Gmina Wrocław Plac Nowy Targ 1-8 , 50-141 Wrocław
	Przebudowa ul. Grabiszyńskiej we Wrocławiu w celu budowy przystanków wiedeńskich Przystanek „HUTMEN” , Przystanek „Bzowa- Centrum Zajezdnia”

NR OPRACOWANIA	NAZWA OPRACOWANIA			
6	PROJEKT ORGANIZACJI RUCHU ZASTĘPCZEGO wraz z projektem sygnalizacji programów pracy sygnalizacji dla skrzyżowania nr 219 – ul. Grabiszyńska / Bzowa we Wrocławiu			
Zespół projektowy	Imię i Nazwisko	Specjalność nr uprawnień	Podpis	Data
Projektant	mgr inż. Stanisław Seidel	Drogi 87/73/WZDP		05.2022
Asystent	mgr inż. Andrzej Halicki	-		05.2022
Projektant	mgr inż. Robert Misiek	Inżynierijno- instalacyjna DOS/0459/PWBE/17		05.2022

Dotyczy: Przebudowy ul. Grabiszyńskiej we Wrocławiu w celu budowy przystanków wiedeńskich – przystanki „Hutmen” i „Bzowa – Centrum Zajeżdźnia” – opracowanie dokumentacji projektowej.

Dotyczy: zatwierdzenia projektu organizacji ruchu zastępczego wraz z programami sygnalizacji świetlnej na czas budowy dla realizacji zadania: "Przebudowa ul. Grabiszyńskiej we Wrocławiu w celu budowy przystanków wiedeńskich Przystanek Bzowa - Centrum Zajeżdźnia oraz Przystanek Hutmen"

ETAP 4 + etap 5

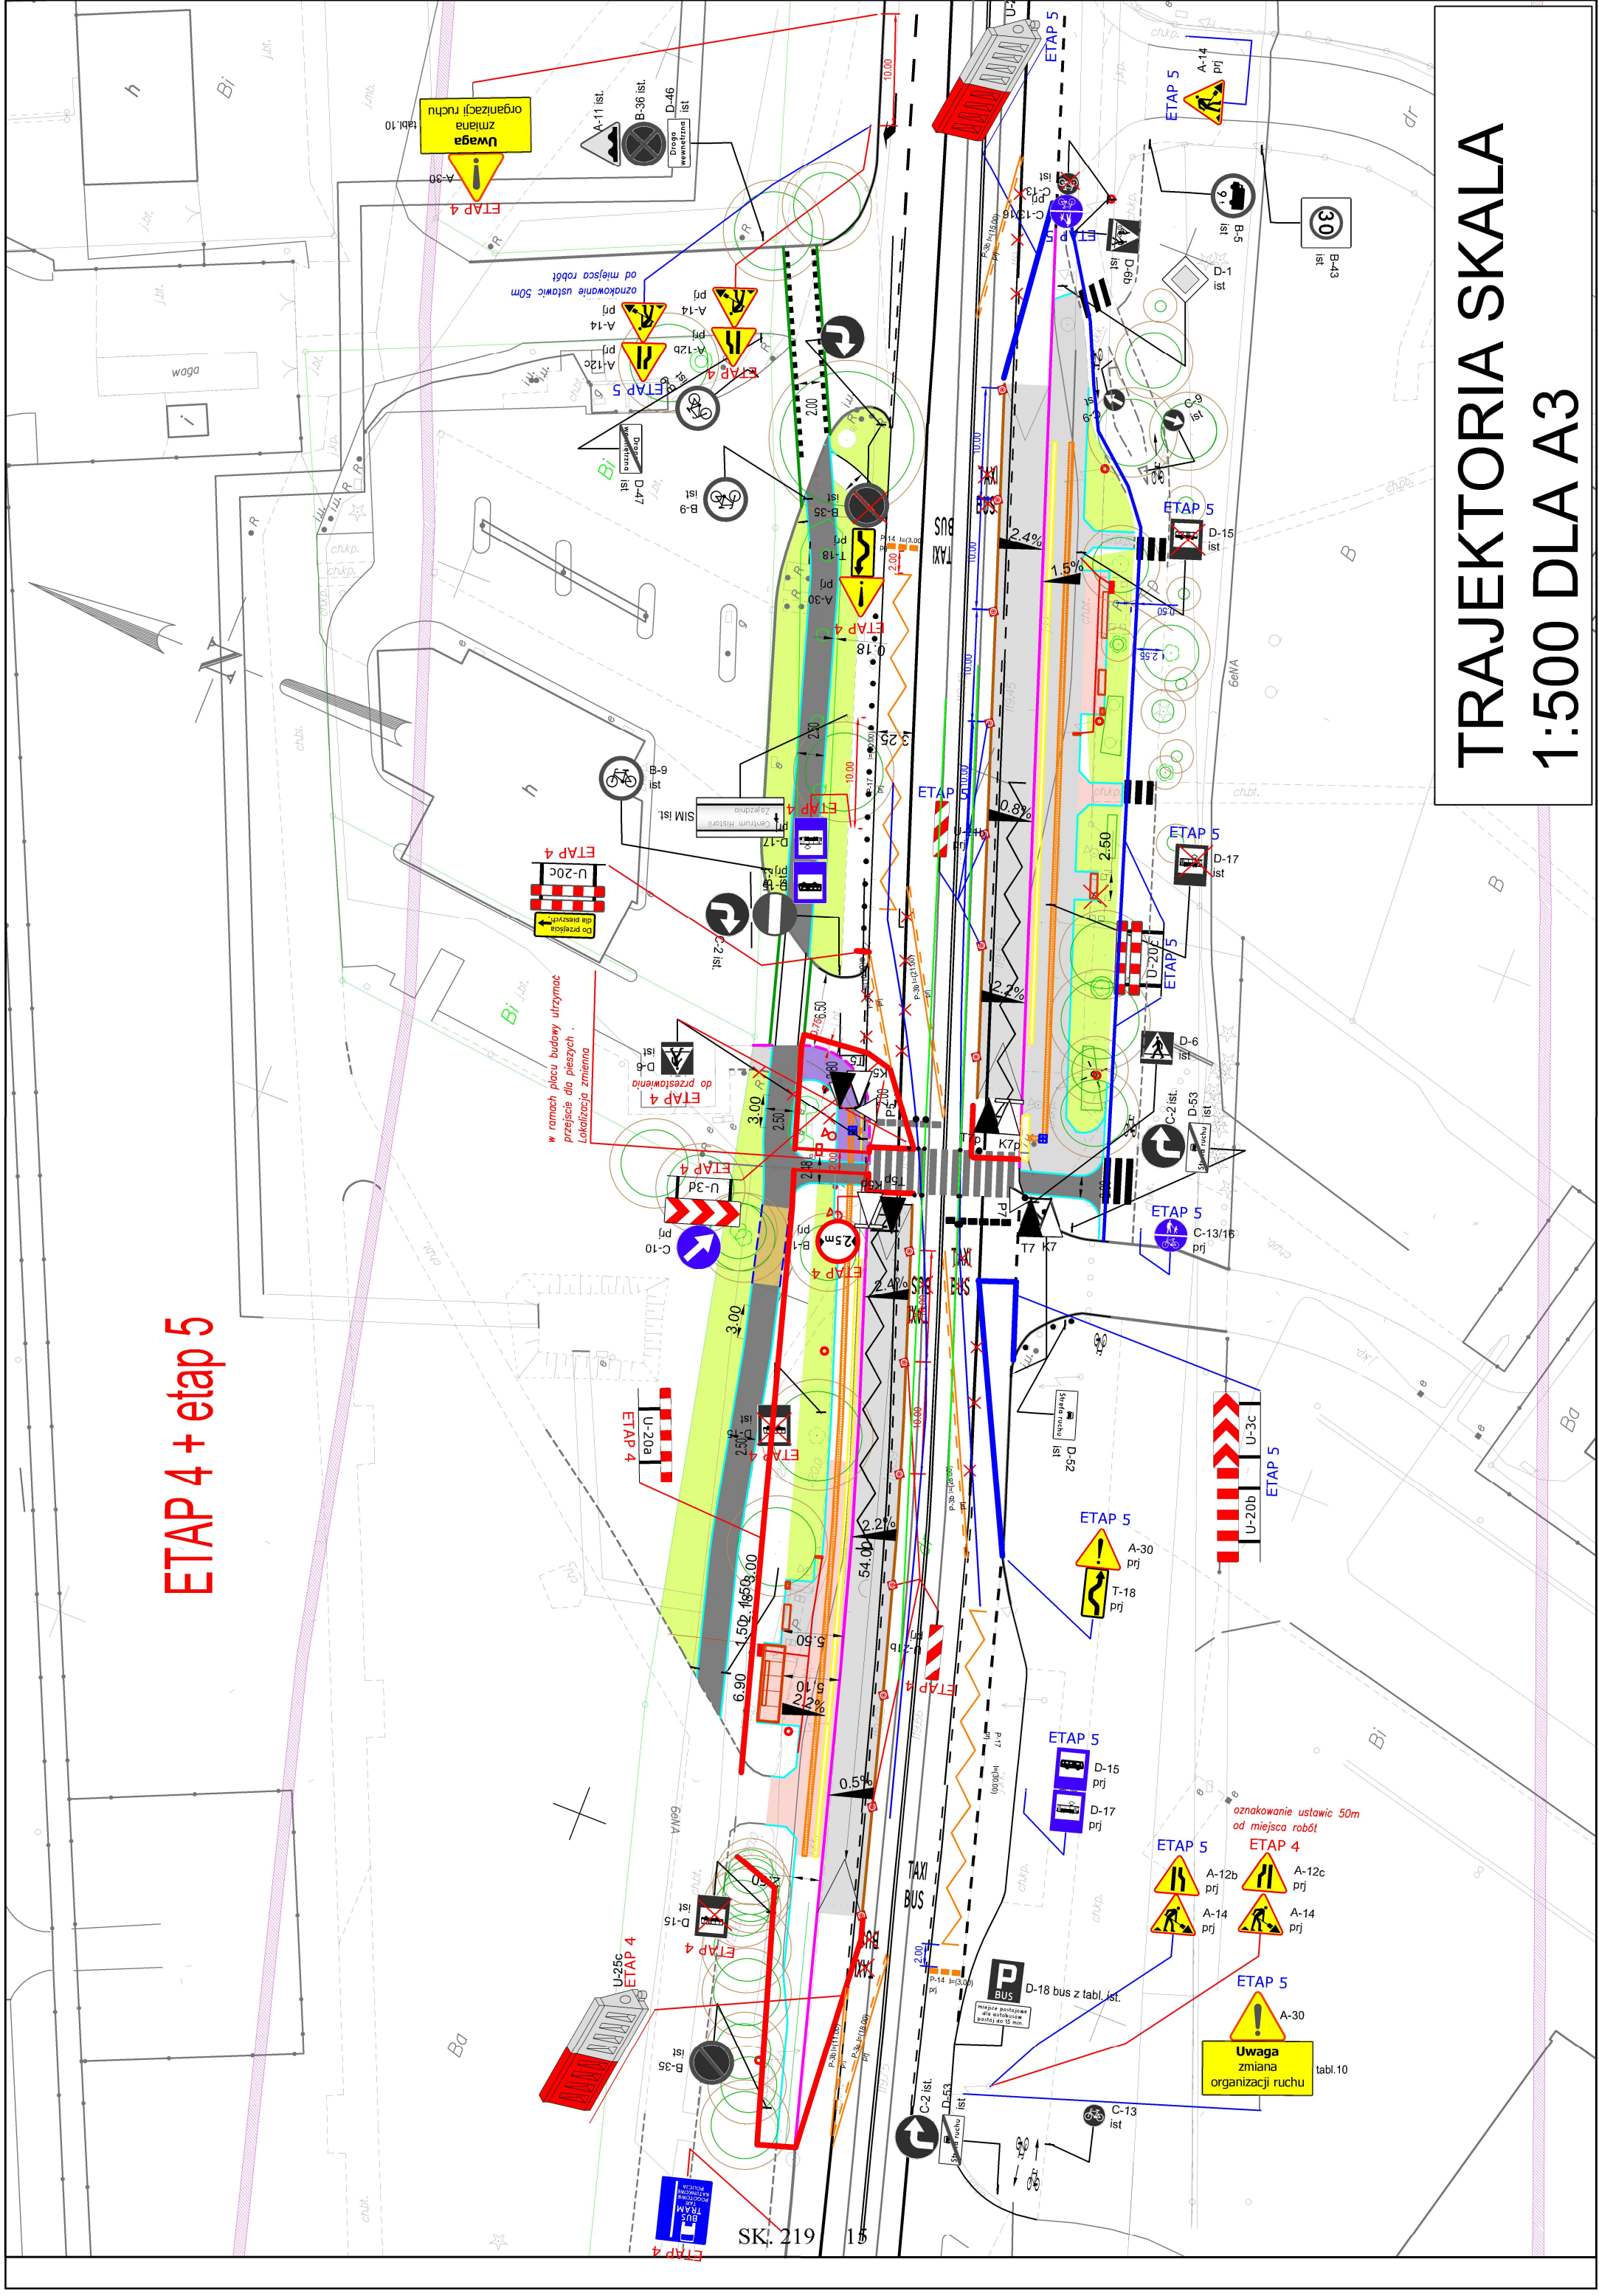
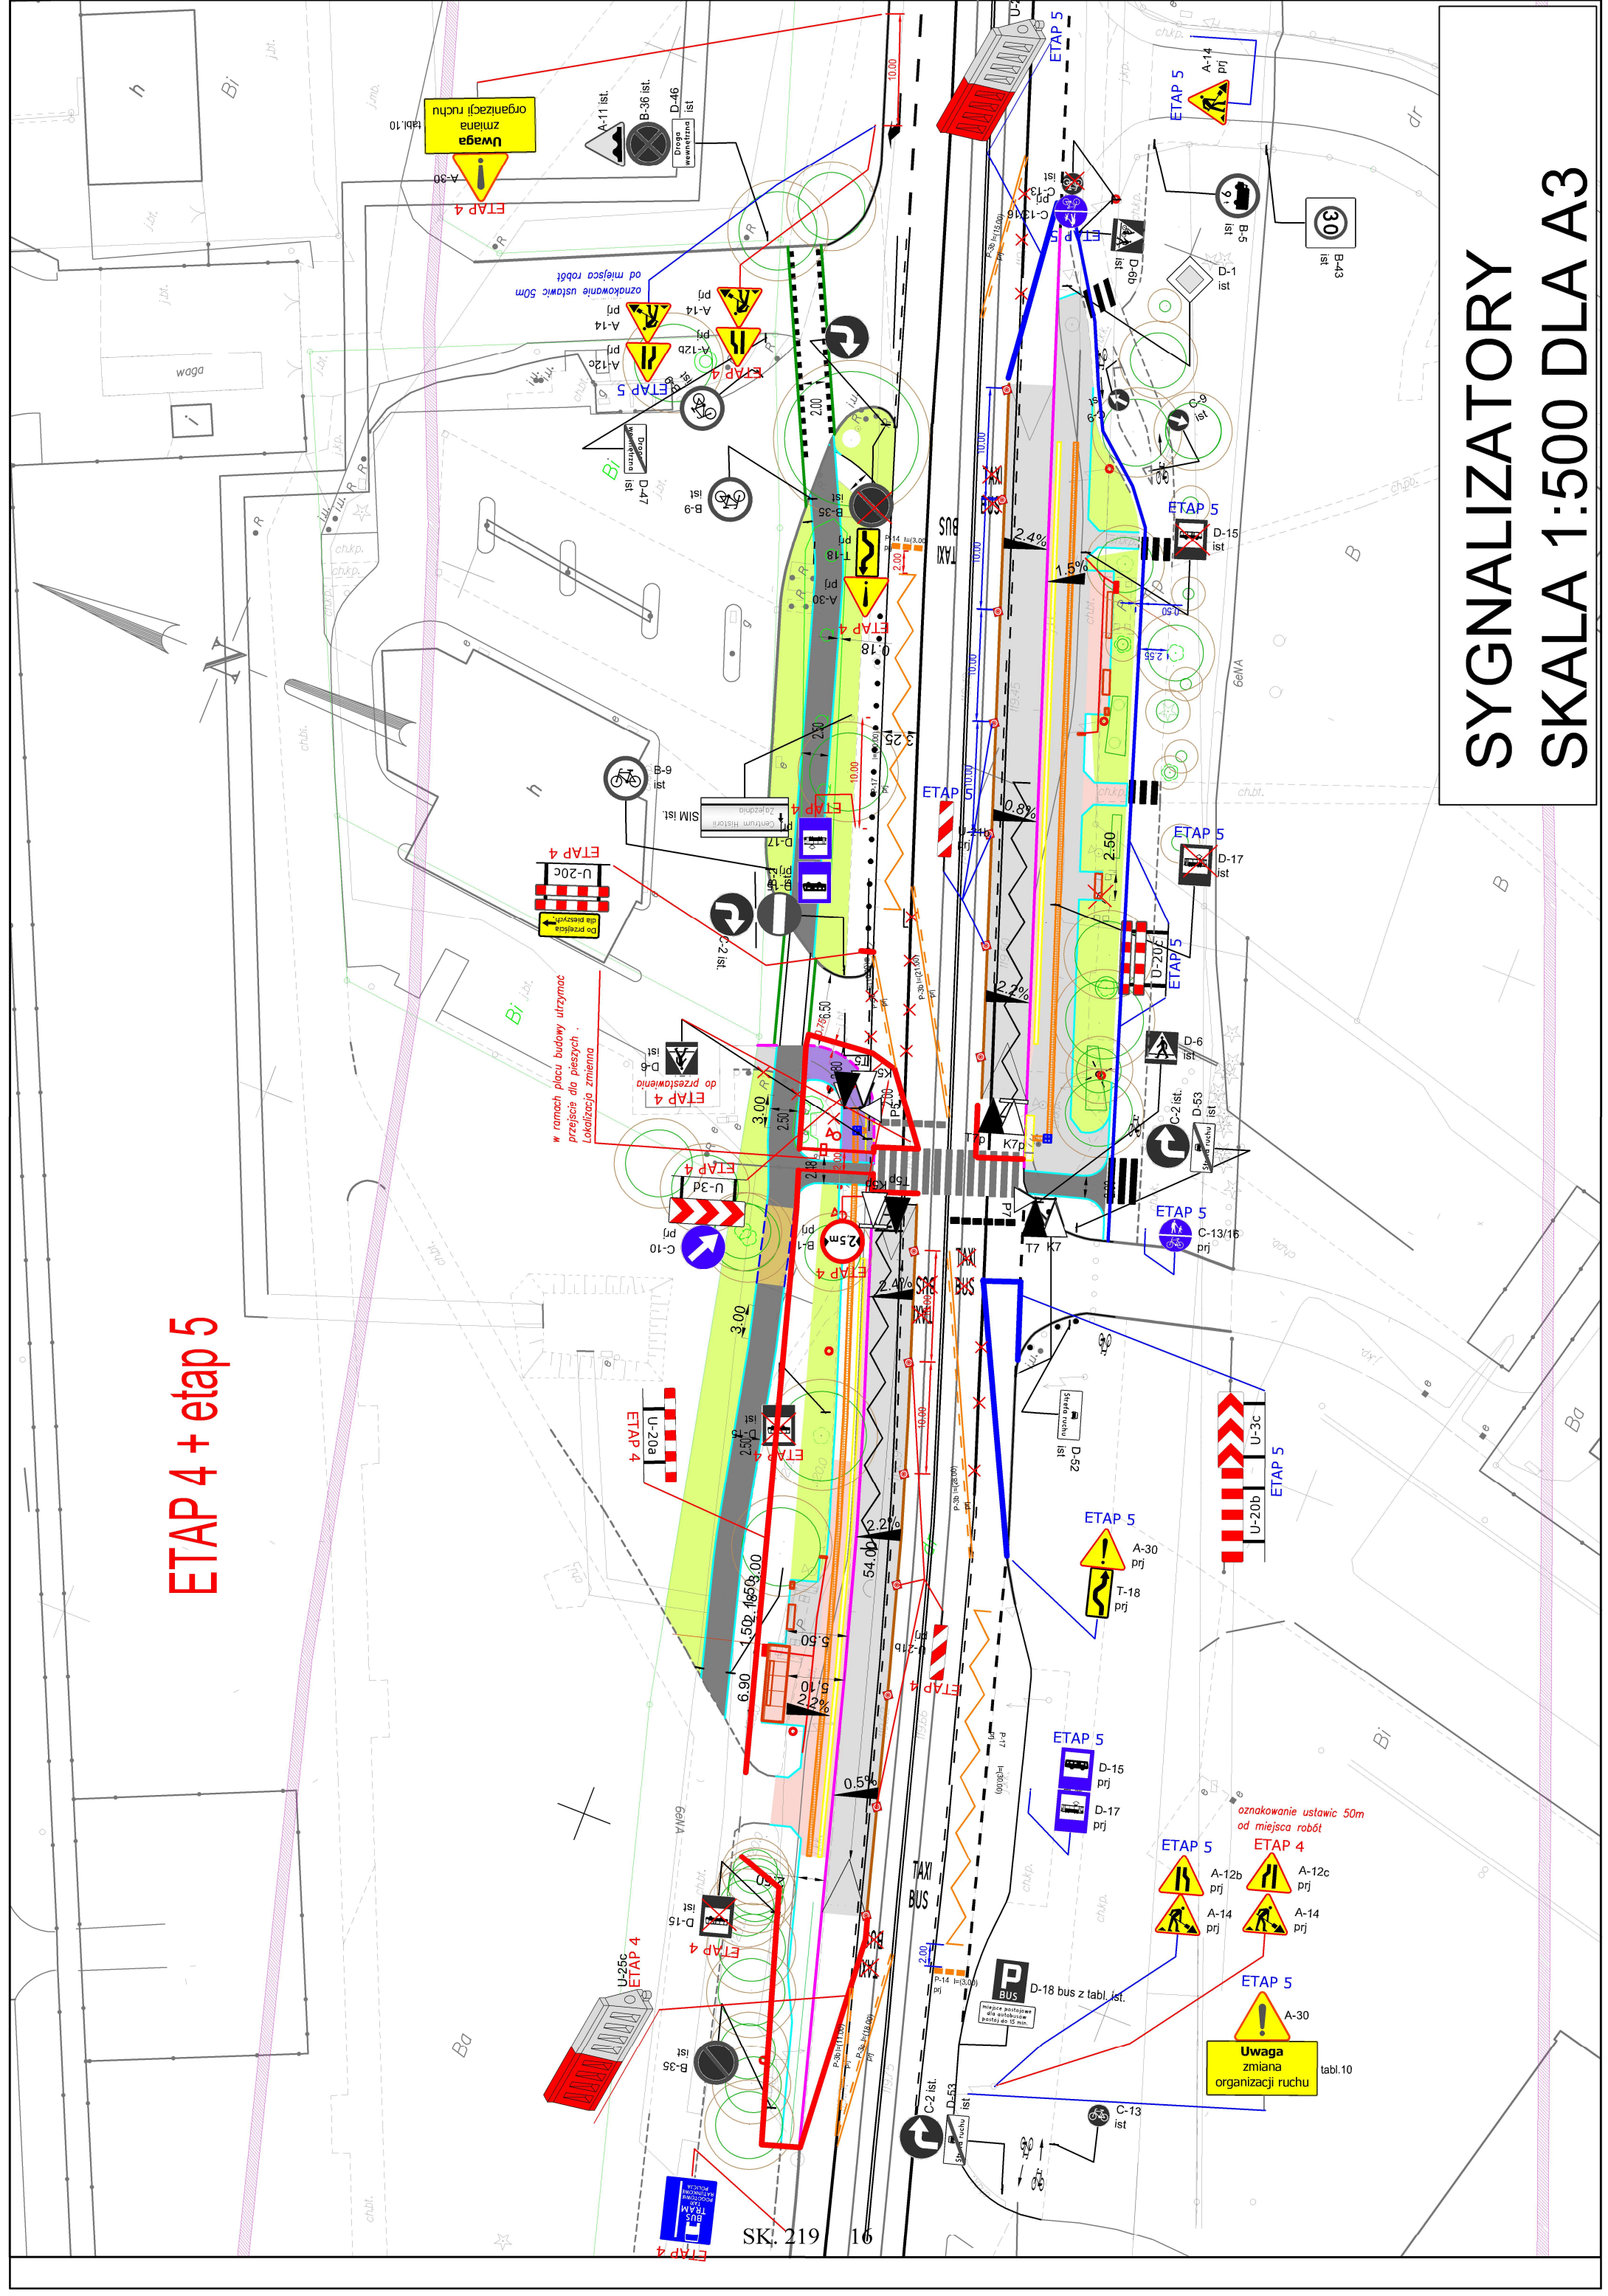
1. Wykorzystano detekcje pętli Capsys do których tramwaje nie będą w stanie dojechać ze względu na miejsce zaprojektowania przystanków, co sprawi, że sygnalizacja będzie funkcjonować nieprawidłowo.
2. Zaprojektowane maksymalne długości cykli 50 sekund oznaczają duże ograniczenie przepustowości i znaczne pogorszenie warunków ruchu – należy zachować długość min 100 sekund.
3. Przywoływanie fazy podporządkowanej powinno następować wyłącznie na podstawie zgłoszeń z detekcji pieszej – nie należy wstrzymywać ruchu w obu kierunkach kiedy do przystanków podjeżdża tramwaj tylko na jednym

z kierunków – ewentualnie należy rozróżnić kierunek z którego nadjeżdża tramwaj i sygnał czerwony na współbieżnej grupie kołowej zapalać jedynie dla tego kierunku ruchu.

4. Należy uzupełnić obliczenia przepustowości uwzględniając miarodajne dane ruchowe oraz funkcjonujące na wlotach przystanki.
